CENTRAIS SOLARES FOTOVOLTAICAS DE
ADOMINGUEIROS E NAVE
PROJETO DE EXECUÇÃO
RELATÓRIO SÍNTESE DA REFORMULAÇÃO DO
PROJETO
COMPATIBLECATEGORY, LDA.
JULHO 2021

Pormenores Vedação
Escala: 1:80

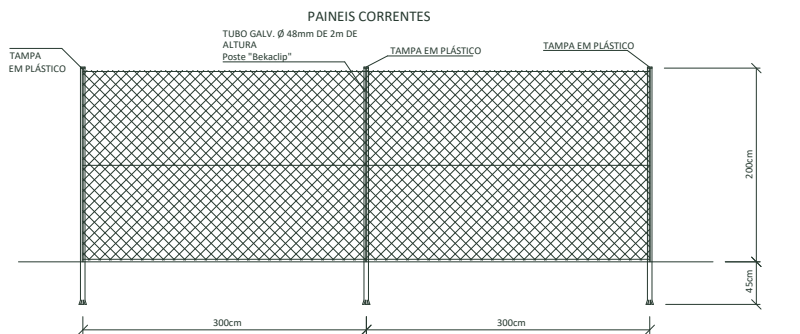
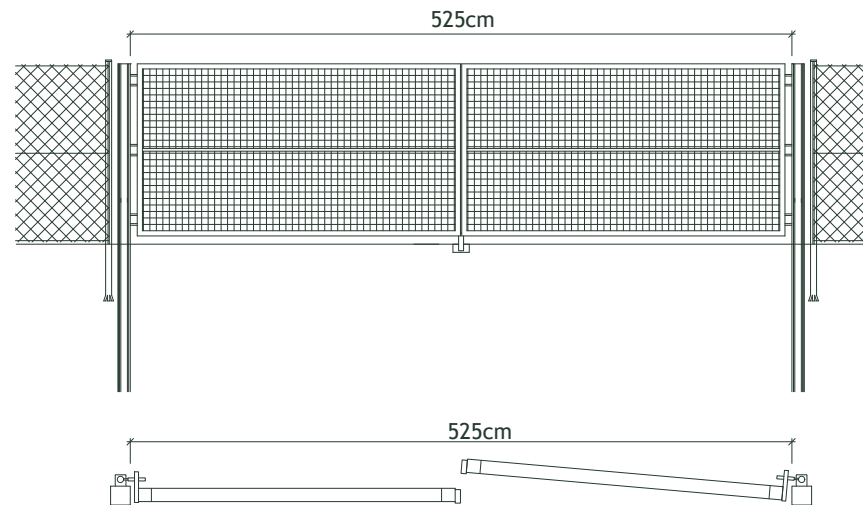
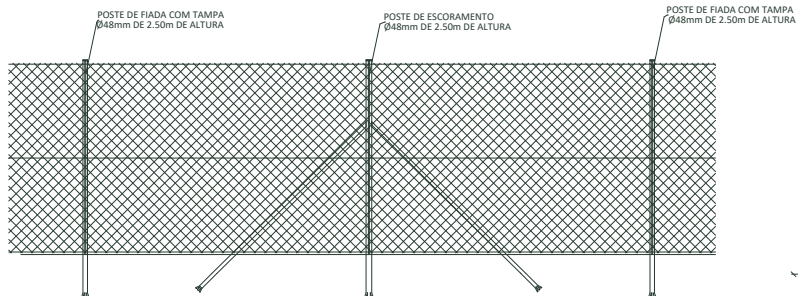
01	Atualização pormenor vedação e portão	Daniel Oliveira	Rogério Pinto	22.07.2021
VERSÃO	MOTIVO DA REVISÃO	DESENHADO	VERIFICADO	DATA
CLIENTE:	Compatiblecategory, Lda			
PROJETO:	Projeto VNPaiva			
LOCALIZAÇÃO:	Touro, Vila Nova de Paiva			
NOME DO DESENHO:	Pormenores Vedação e Portão			
DESENHADO:	Daniel Oliveira			
PROJETO:	Licenciamento			
VERIFICADO:	Rogério Pinto			
DATA:	22.07.2021			
ESCALA:	1:100			
PROJETO Nº:	T.3036.PT19017			
FORMATO:	A4			
DESENHO Nº:	DET_03

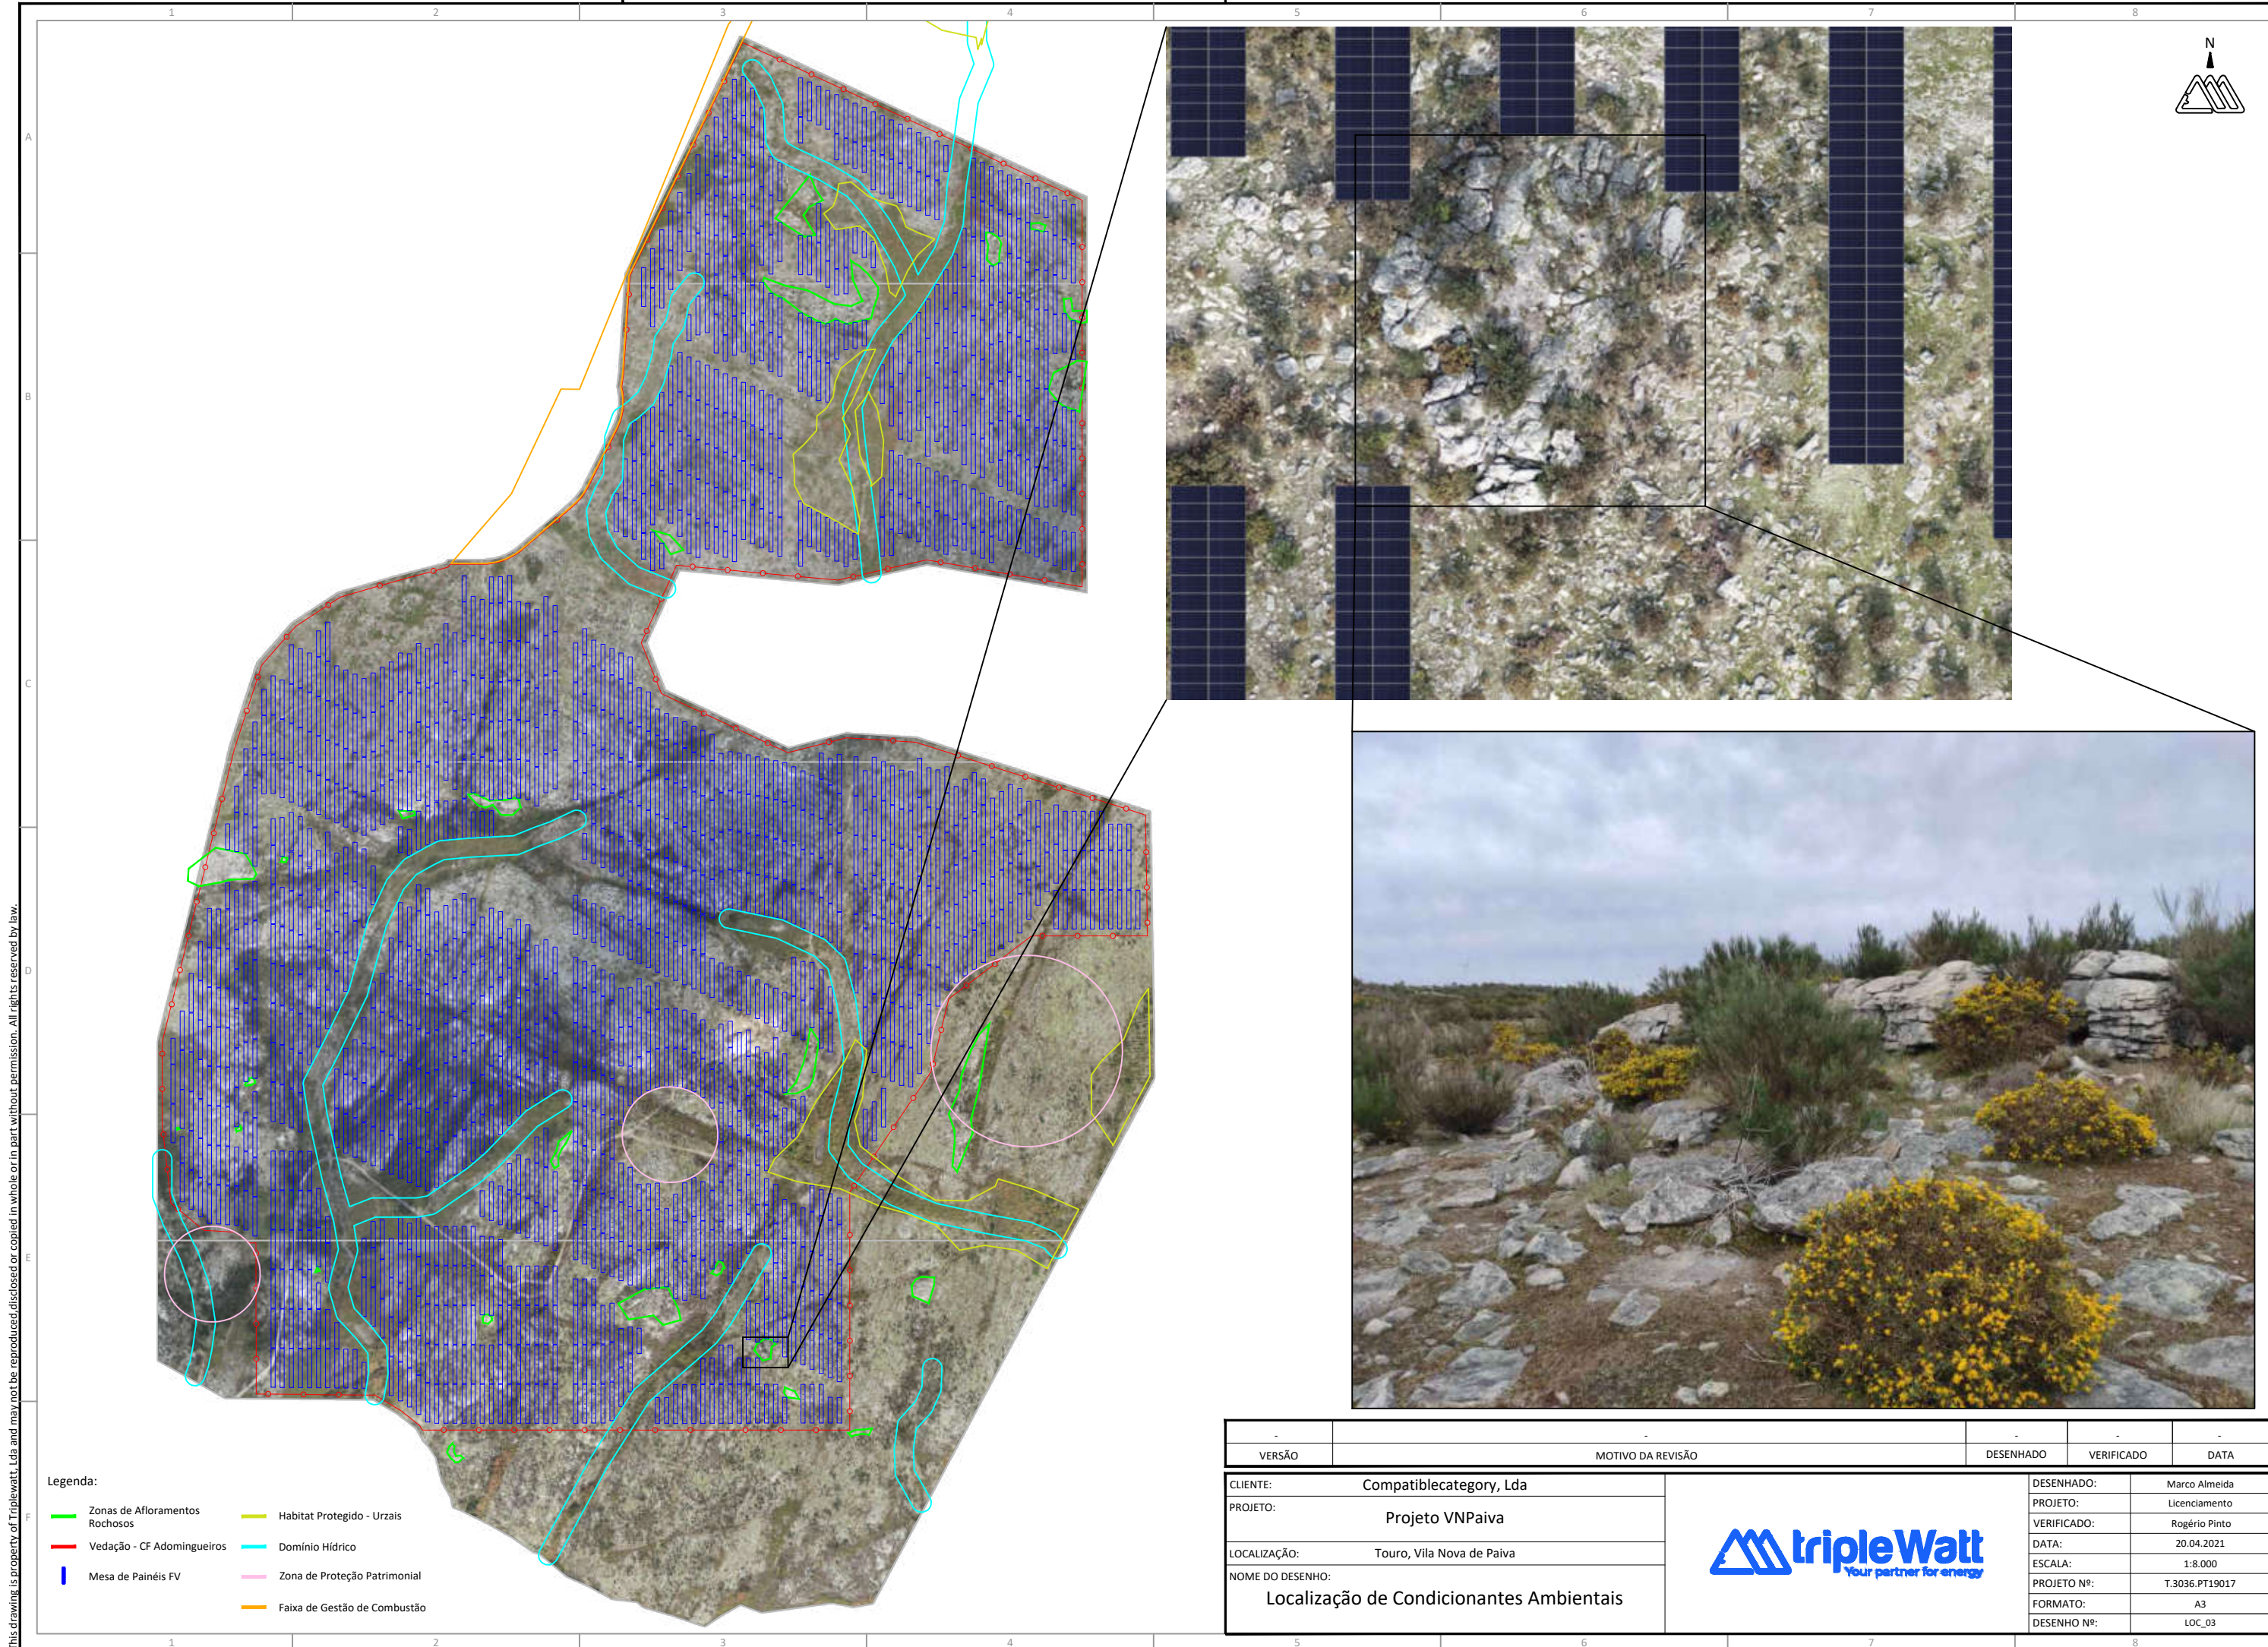
j) Demonstração de que não serão removidos afloramentos rochosos para a execução da subestação – cfr. Plantas em anexo.

A solução apresentada, mantém a não afetação de qualquer afloramento rochoso, como poderá ser observado nas plantas de implantação anexas.
